**Avis de la Mission Régionale d'Autorité environnementale
de la région Nouvelle-Aquitaine
sur un projet de centrale photovoltaïque au sol de 1,9 hectare
sur la commune de Saint-Vallier (16)**

n°MRAe 2022APNA11

dossier P-2021-11961

Cartographie des zones remaniées en 2020 (défrichement), étude d'impact page 58

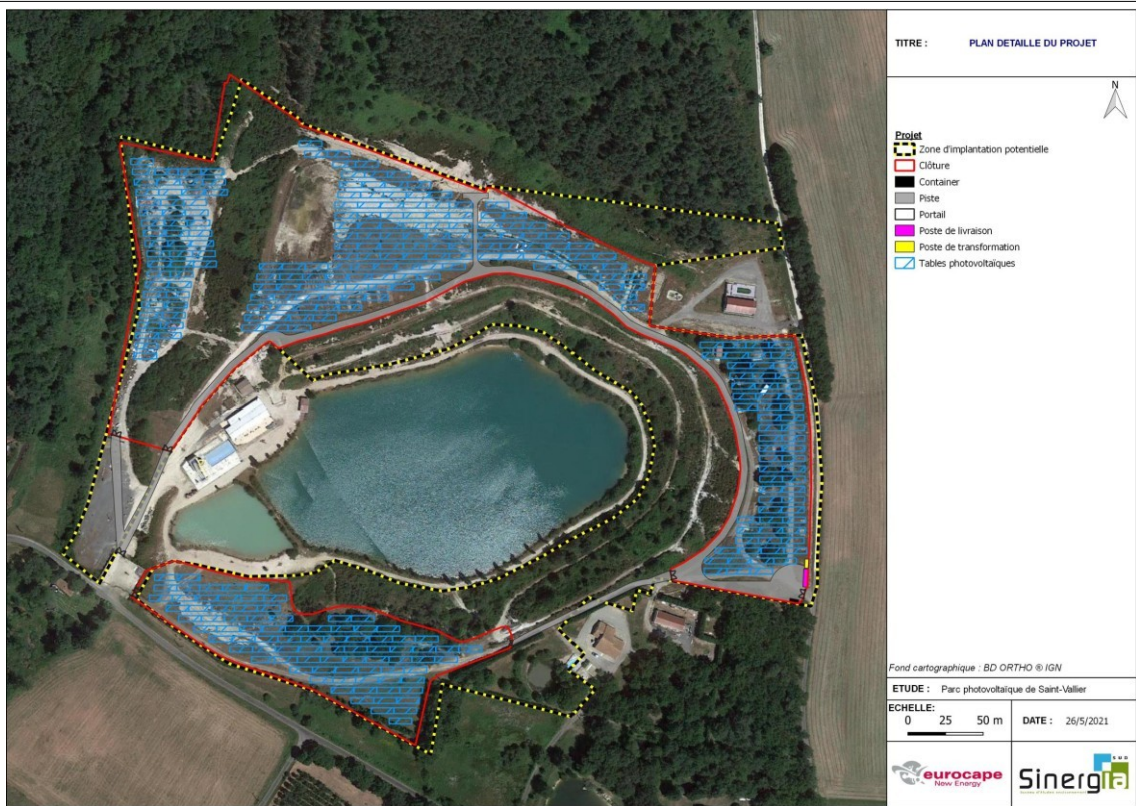
Un défrichement a été réalisé en juillet 2020 sur la ZIP² du projet. La MRAe constate que l'implantation des panneaux photovoltaïques se superpose à ces zones défrichées (voir cartographies ci-après).

Enjeux des habitats naturels avant la réalisation des travaux de juillet 2020 – source étude d'impact page 89

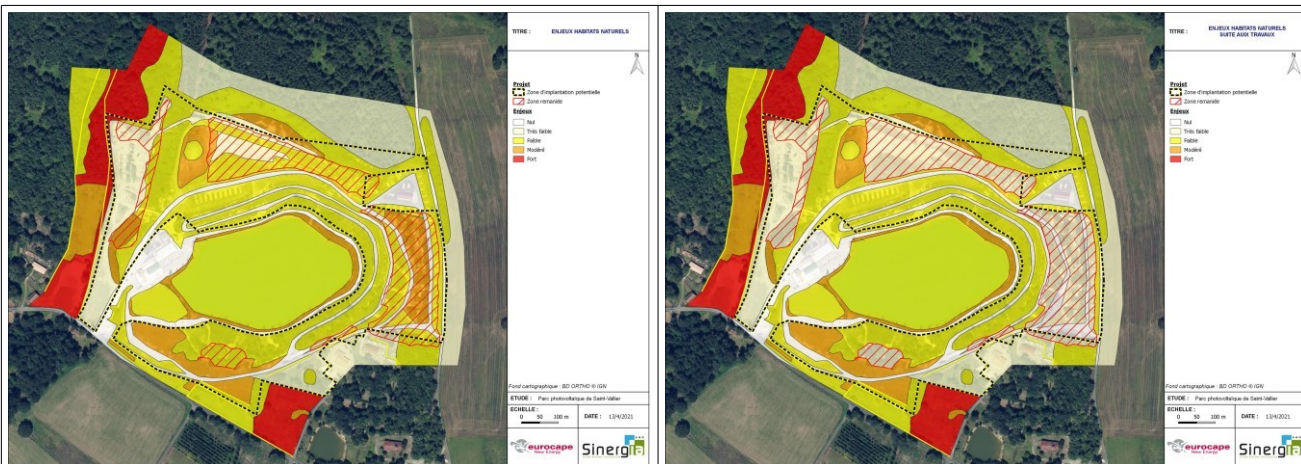
La MRAe constate que des habitats considérés comme « modérés » ont disparu suite au défrichement réalisé en juillet 2020. L'impact lié à ces travaux est donc avéré. Le projet de défrichement n'ayant pas fait l'objet d'une évaluation environnementale préalable, aucune mesure d'évitement de réduction ni de compensation liée au défrichement ne peut ici être analysée par la MRAe.

Localisation des zones humides inventoriées, source EI page 97

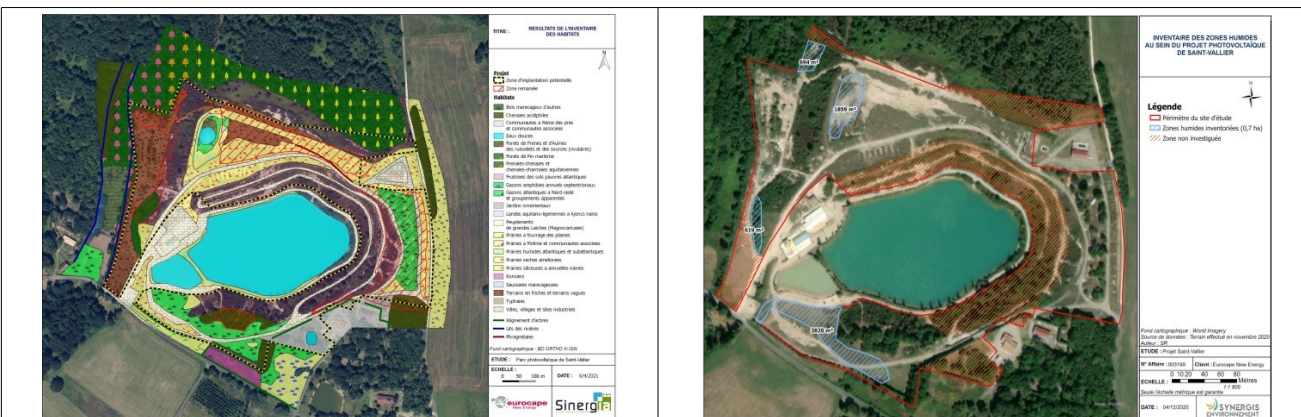
Concernant les zones humides, la MRAe souligne que la méthodologie utilisée apparaît peu claire. La cartographie recensant les zones humides n'est pas en cohérence avec la cartographie recensant les habitats dont dix sont caractéristiques des zones humides. Pour rappel, depuis le 26 juillet 2019, l'identification des zones humides doit prendre en compte le caractère alternatif (et non plus cumulatif) des critères pédologique et floristique. Ainsi, ces 10 habitats humides devraient constituer a minima un socle de zones humides auquel il faudrait ajouter les résultats d'inventaire de l'étude pédologique (voir annexe 5 de l'étude d'impact en page 385 et suivantes) pour déterminer précisément les zones humides du site.

La MRAe constate que l'étude floristique (habitats) pour déterminer les zones humides a porté sur la configuration du sol après défrichement, alors qu'elle aurait dû prendre en compte les résultats des habitats avant ce remaniement de sol pour en évaluer les impacts. L'analyse du pétitionnaire mineur par conséquent la détermination de ces zones humides.

La MRAe demande au porteur de reprendre son étude concernant les zones humides et d'adapter son projet en conséquence.

Localisation des zones d'enjeu pour l'avifaune nicheuse avant la réalisation des travaux de juillet 2020, source EI page 134

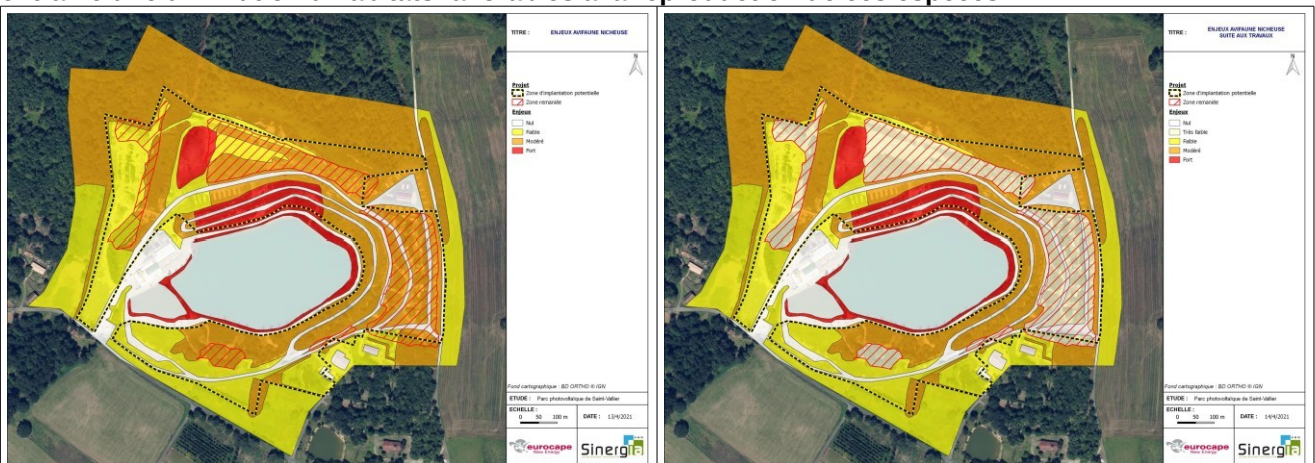
Concernant l'avifaune, neuf espèces de l'avifaune nicheuse à enjeu a minima modéré ont été recensées sur la zone d'implantation potentielle et/ou à proximité : l'Alouette lulu (enjeu modéré), le Chevalier guignette (enjeu fort), le Circaète Jean-le-Blanc (enjeu modéré), la Fauvette pitchou (enjeu fort), la Linotte mélodieuse (enjeu modéré), le Tarier pâtre (enjeu modéré), la Tourterelle des bois (enjeu modéré), le Pic Noir (enjeu modéré) et le Verdier d'Europe (enjeu modéré). Parmi les espèces à enjeu a minima modéré, seules l'Alouette lulu, la Fauvette pitchou, la Linotte mélodieuse, le Tarier pâtre et le Verdier d'Europe sont considérés comme nicheurs probables sur le site selon l'étude d'impact, qui précise aussi que **les travaux réalisés en juillet 2020 ont entraîné une diminution d'habitats favorables à la reproduction de ces espèces.**

La MRAe alerte sur l'absence de démonstration que les travaux de défrichement ne nécessitent pas une demande de dérogation pour la capture, l'enlèvement, la destruction, la perturbation intentionnelle de spécimens d'espèces animales protégées.
